PHILIPS

Service

23CX313A/01

Deze ontvanger is op enkele verschillen na gelijk aan de 23TX312A-01 maar in een console-uitvoering.

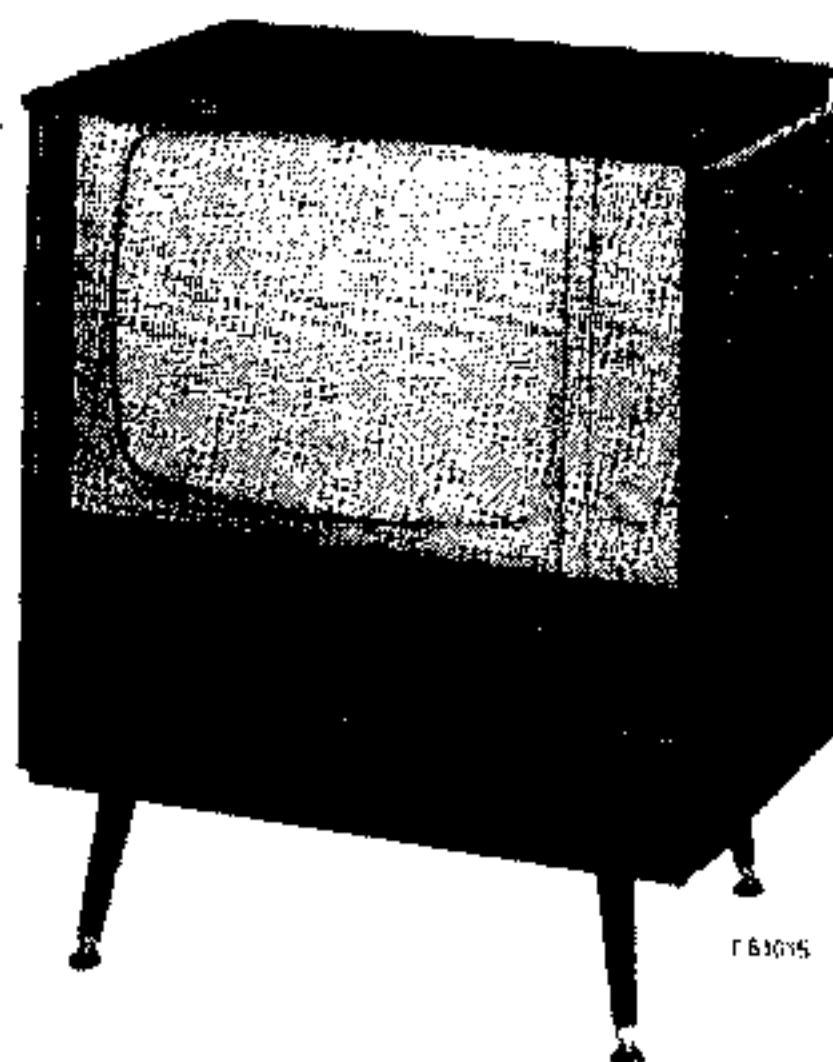
Elektrisch Vervallen

S11 - AD 3800 AM

Toegevoegd

S11 - AD 3800 BM R308 - 1 MΩ
S101 - AD 3800 BM

De wijzigingen in de schema's zijn toegevoegd.
